# RUE

## **VARIANTE N. 11/2019** (ai sensi dell'art. 34 della L.R. 20/2000 e s.m. e i.)

### **Relazione illustrativa Normativa – Cartografia (stralci)**

#### **ELAB. 1**

Stralcio RUE – Tav. 2 - Tavoleta 2 scala 1:2500- SITUAZIONE VIGENTE

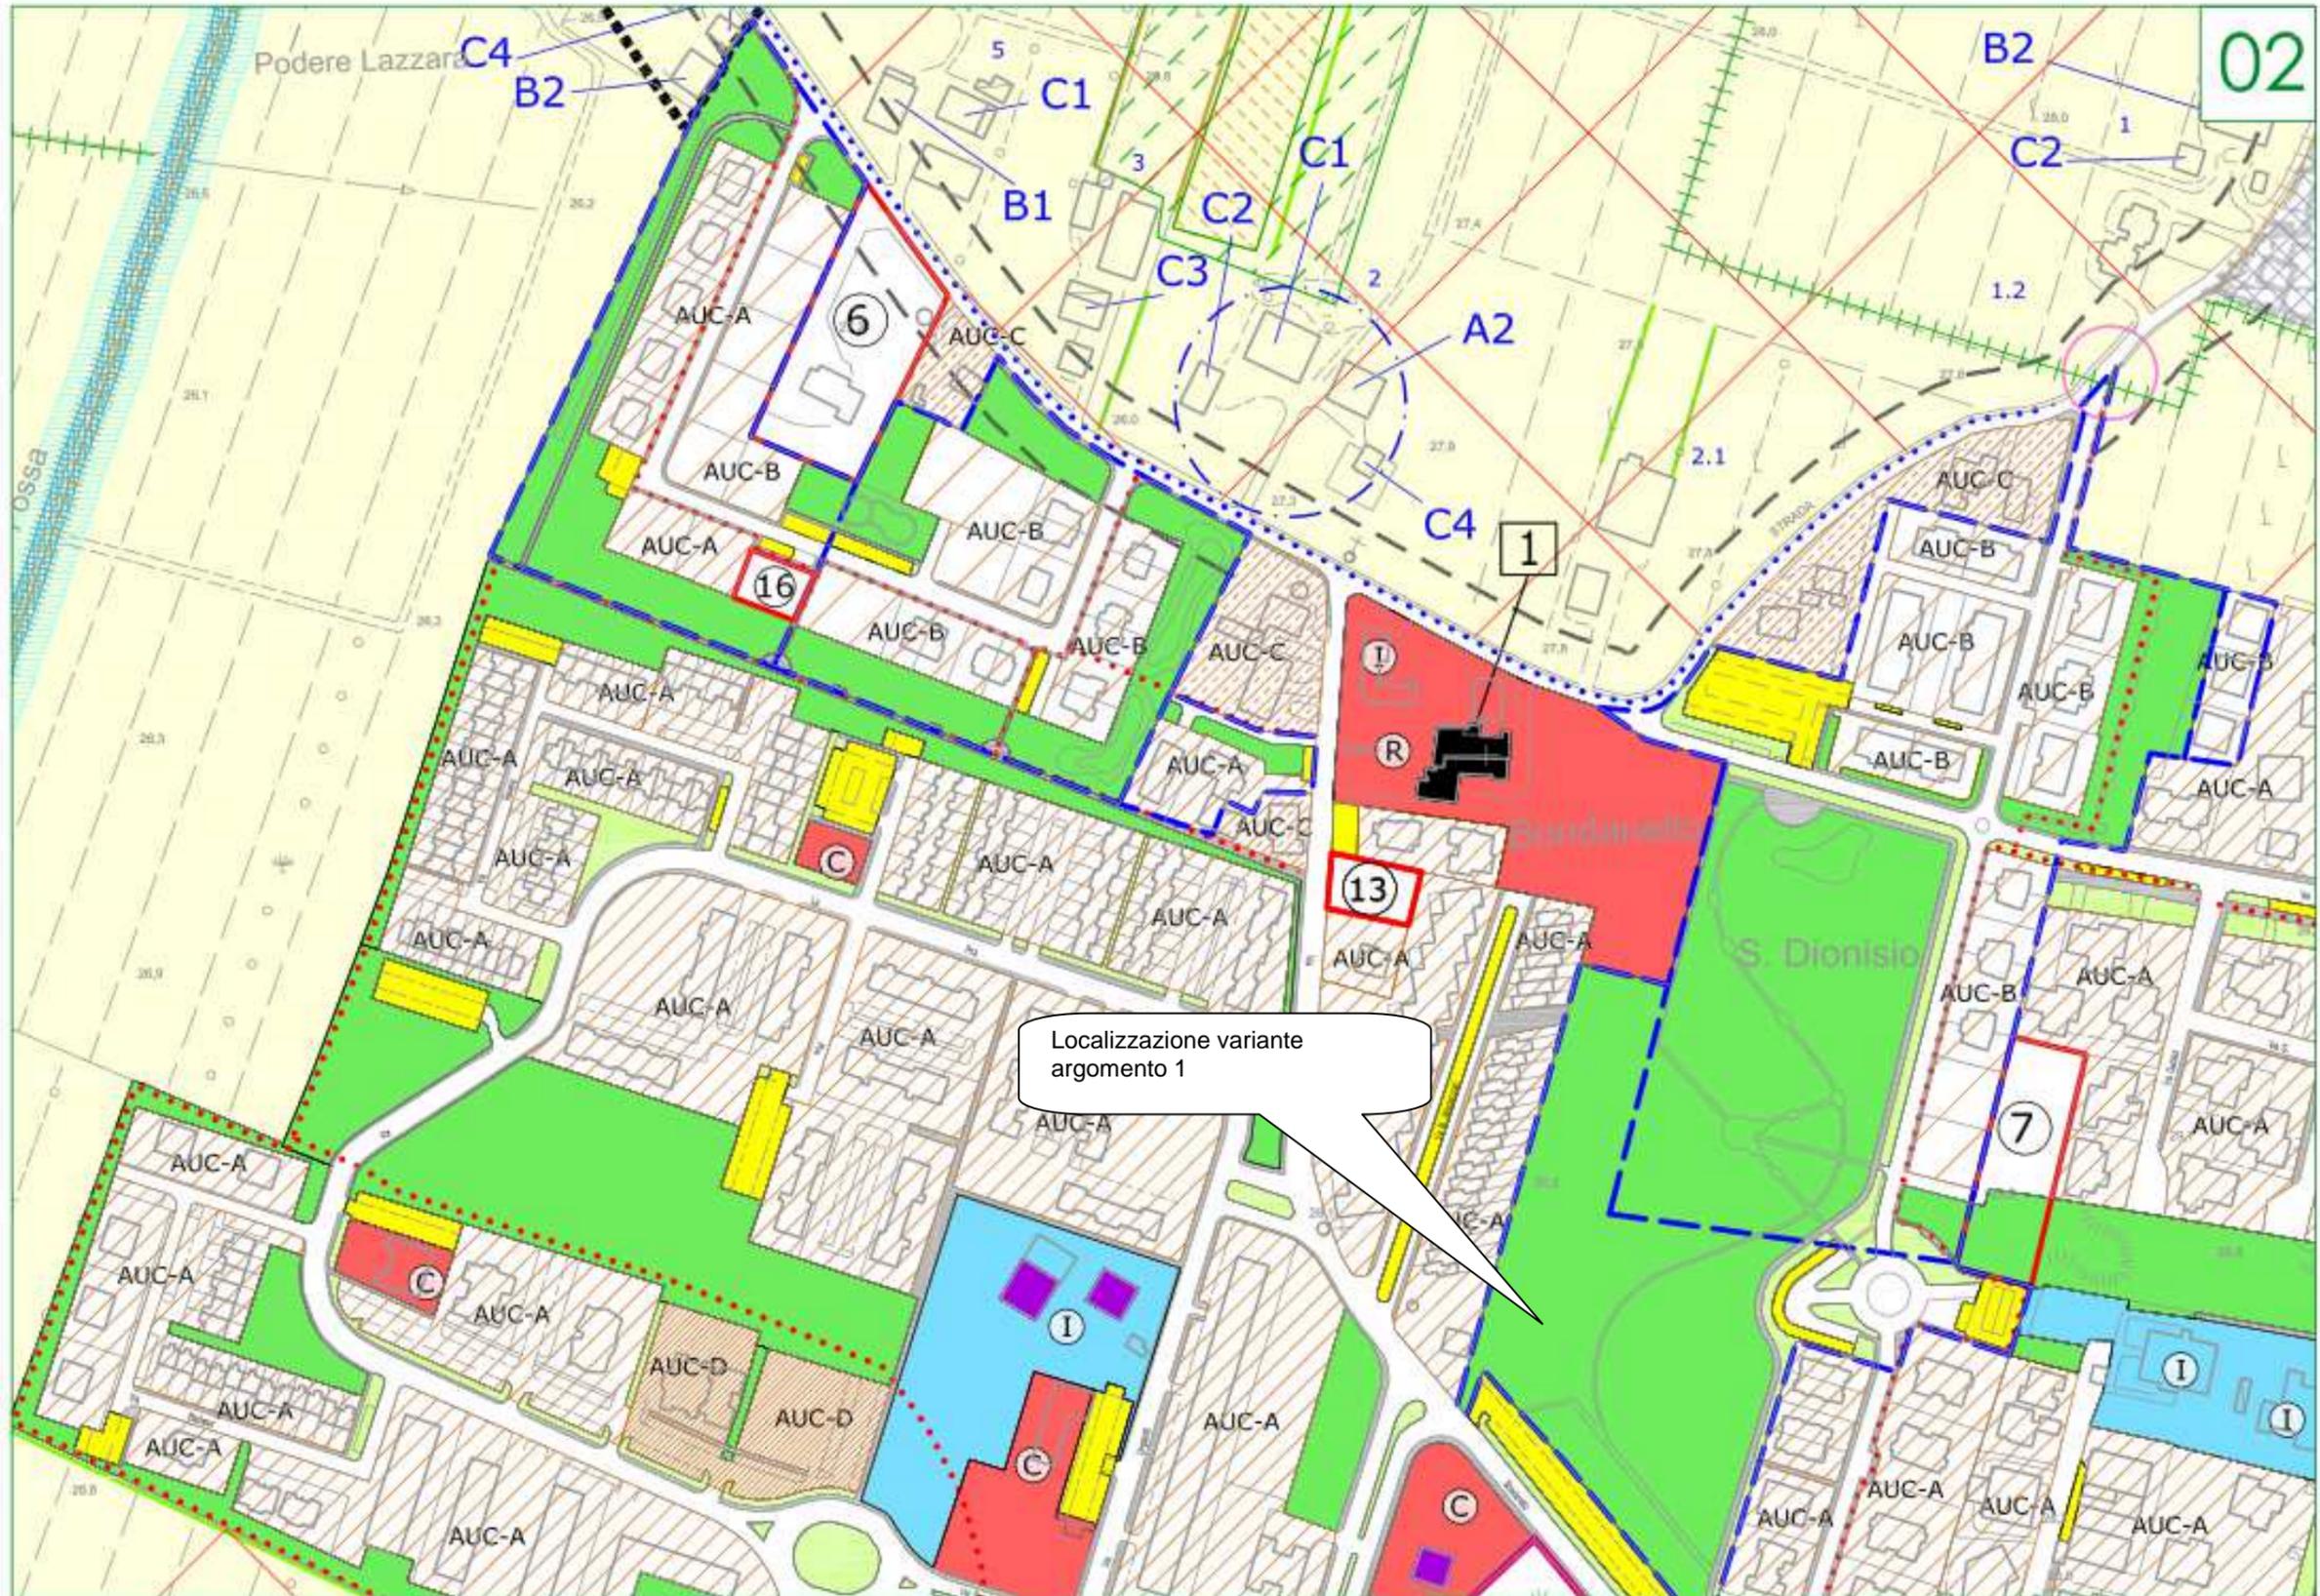
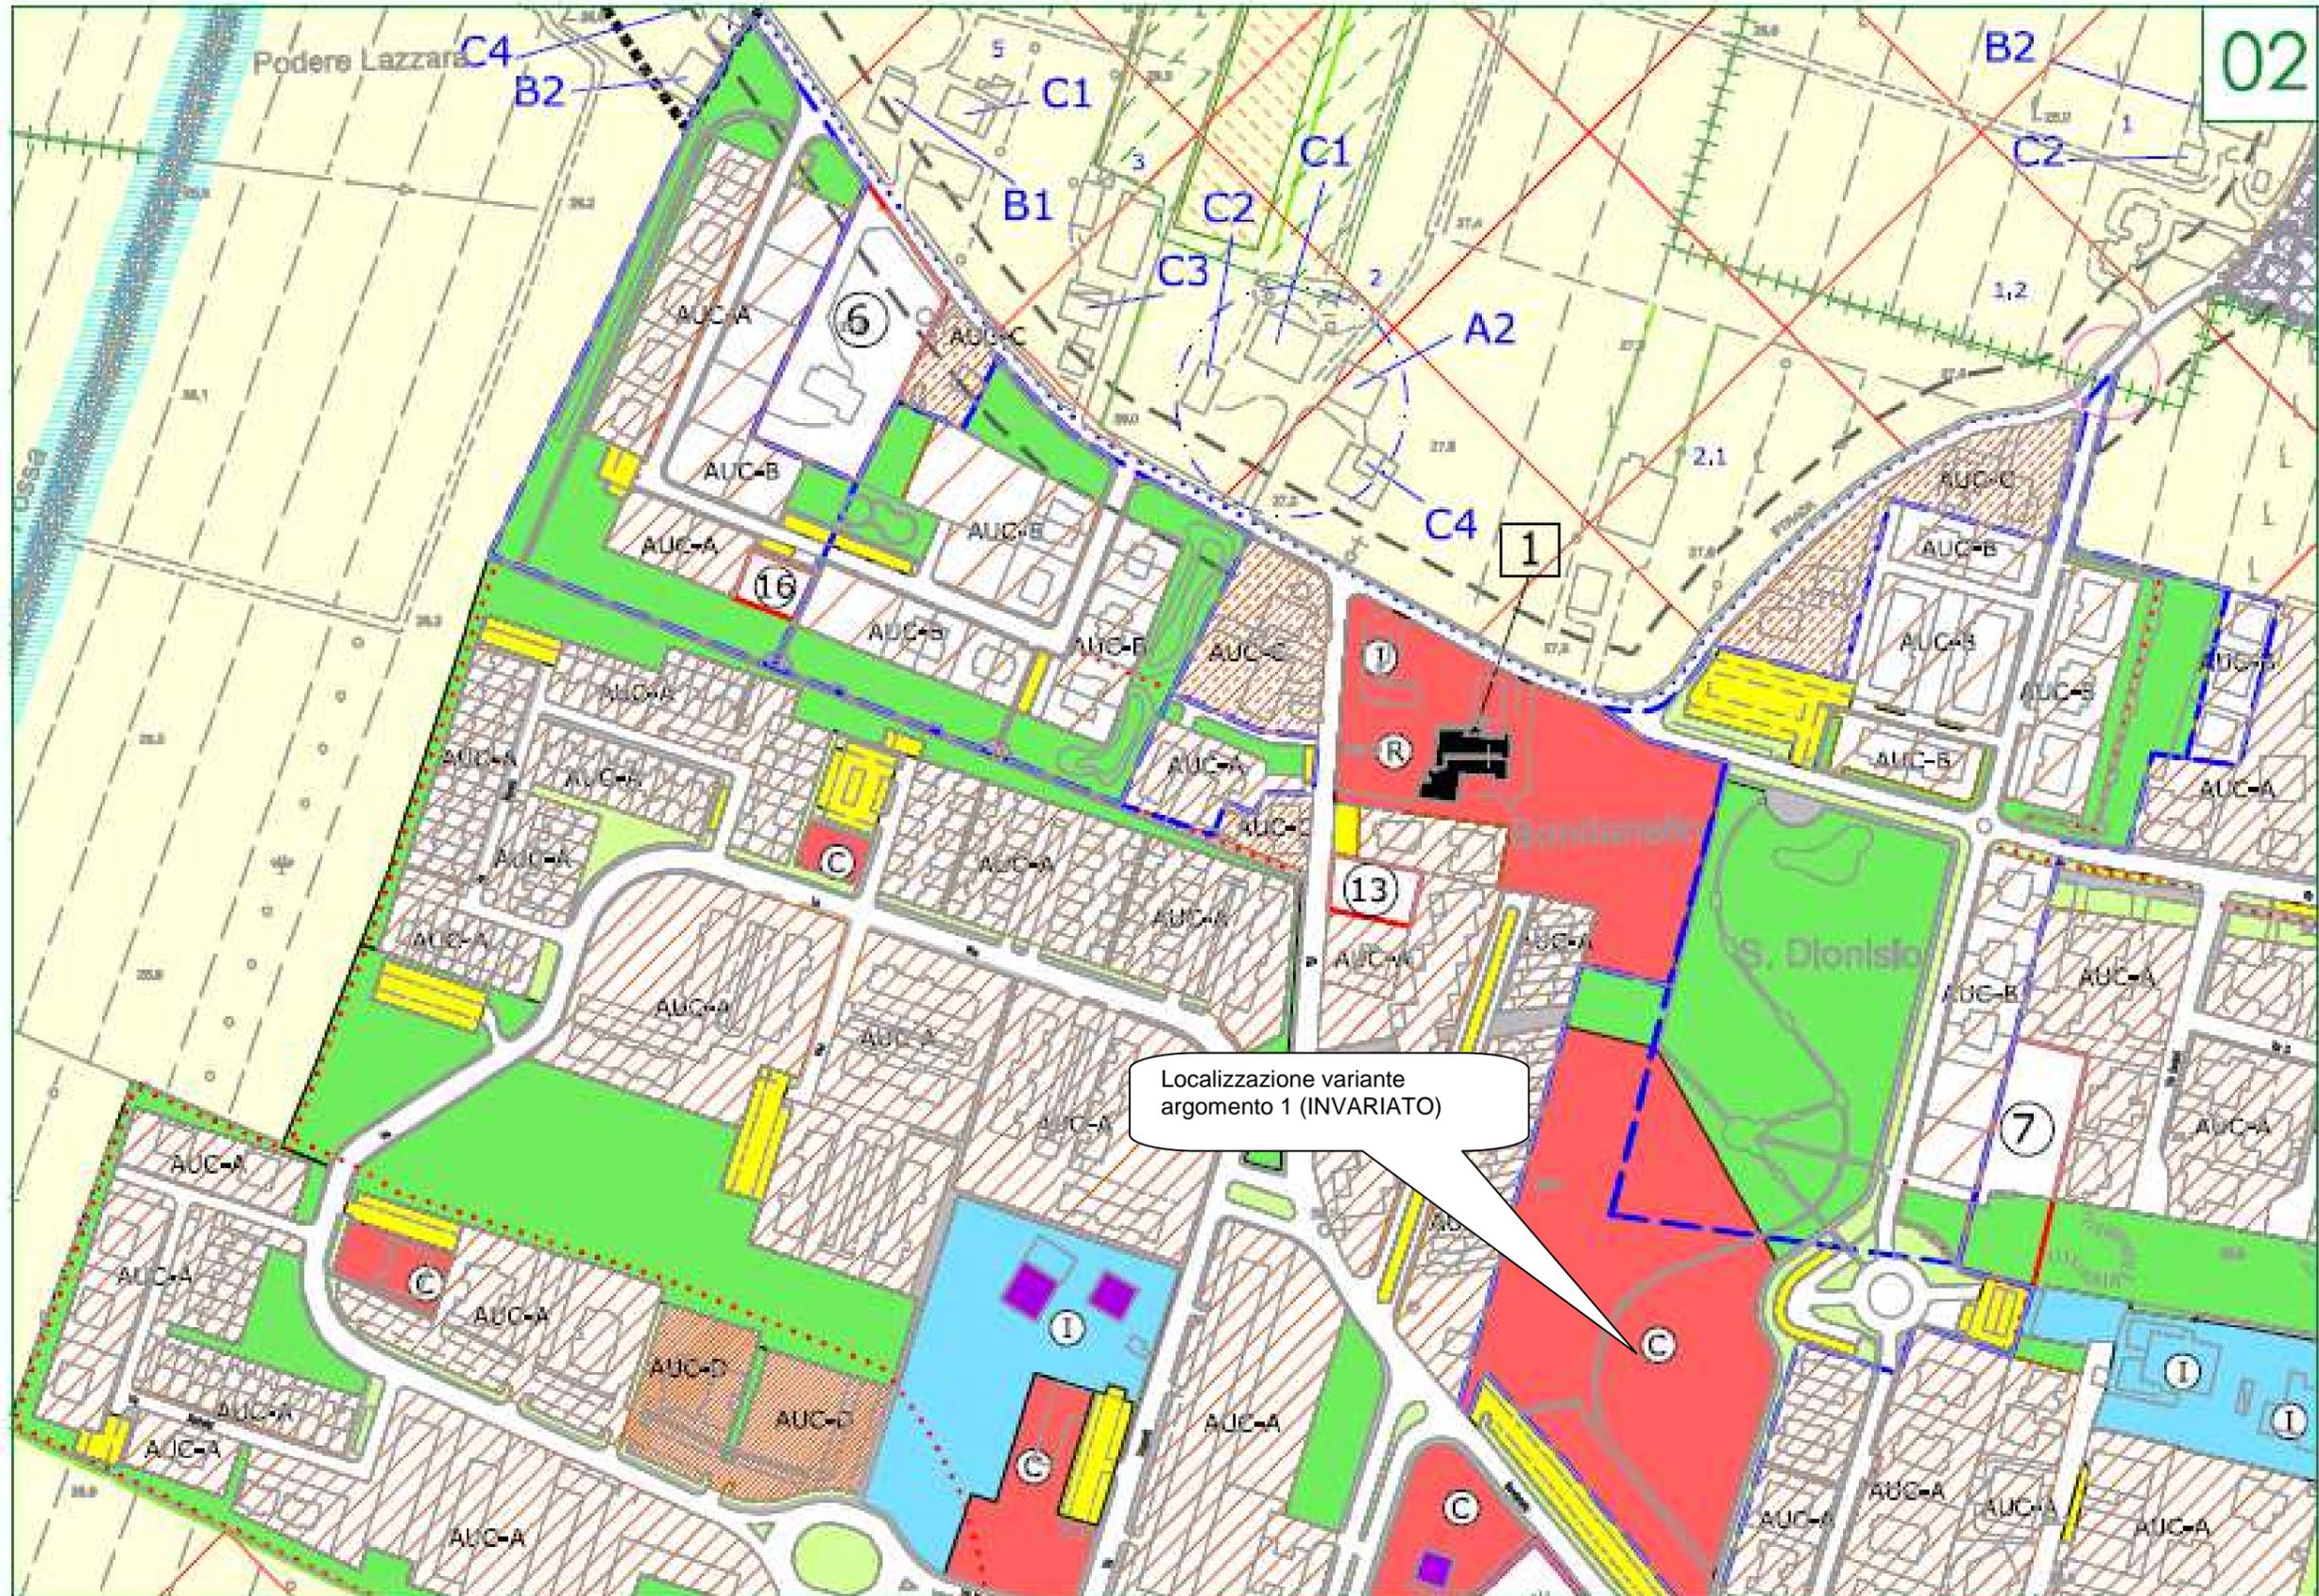
1. il mantenimento dell'accesso esistente da via Mazzacurati altezza civico 35 a fine di agevolare la fruizione del verde pubblico e della futura struttura pubblica da realizzarsi all'interno del Parco Calipari;
2. di tenere in considerazione, dal punto di vista acustico, la grande prossimità con le funzioni residenziali al fine di prevenire eventuali contenziosi.

1. Si condivide l'opportunità segnalata di mantenere l'accesso al parco esistente da Via Mazzacurati e, pertanto, si provvede a ridimensionare l'area deputata ad attrezzature per usi religiosi, lasciando, in questo modo, aperto il varco al parco pubblico. Il ridimensionamento dell'area ad attrezzature religiose comporterà la revisione dell'accordo ex art. 18 tra Comune e Parrocchia di San Bartolomeo.
2. Si prende atto della indicazione che verrà valutata in fase esecutiva.

Modifica della Tavola 2 Tavoletta 2 come di seguito rappresentata.
